**ВТУЛКИ НАПРАВЛЯЮЩИХ КОЛОНОК  
для кокилей с жидкостным охлаждением**

**ГОСТ  
21092—75**

**Изменение № 1 ГОСТ 21092—75 Втулки направляющих колонок для кокилей с жидкостным охлаждением. Конструкция и размеры**

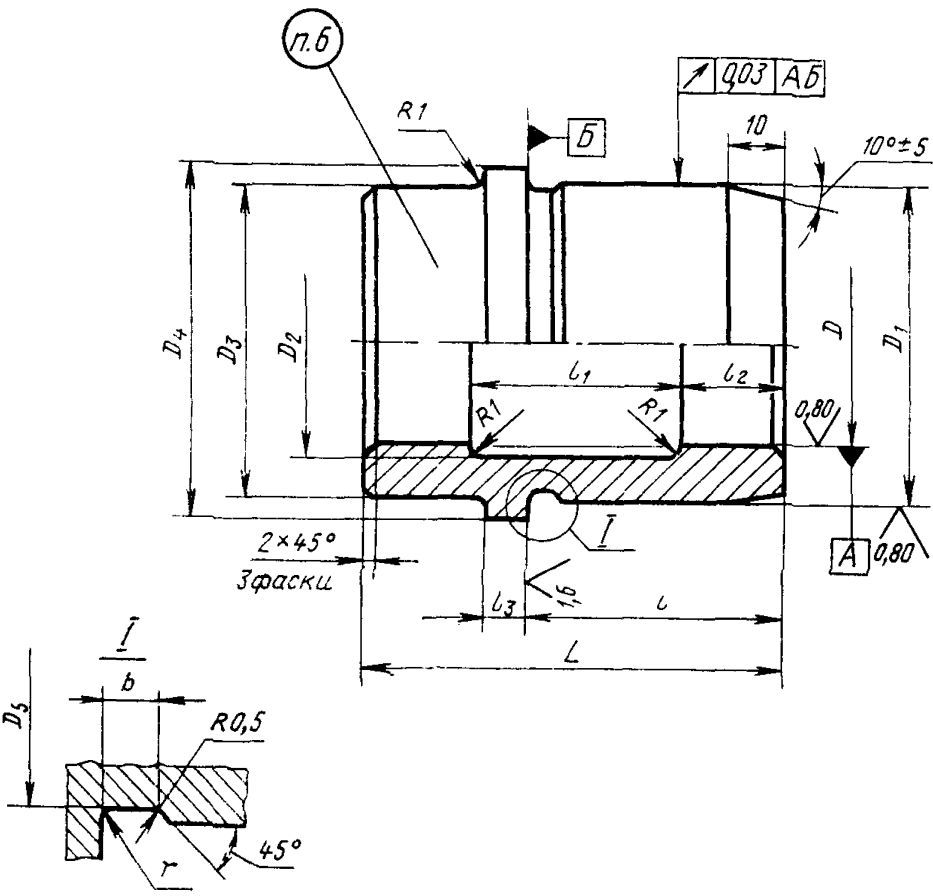
Пункт 1. Таблица. Заменить обозначения предельных отклонений:  $A_3$  на Н8,  $Pr1_3$  на и 8; заменить наименование графы: «Теоретическая масса, кг» на «Масса, кг, не более».
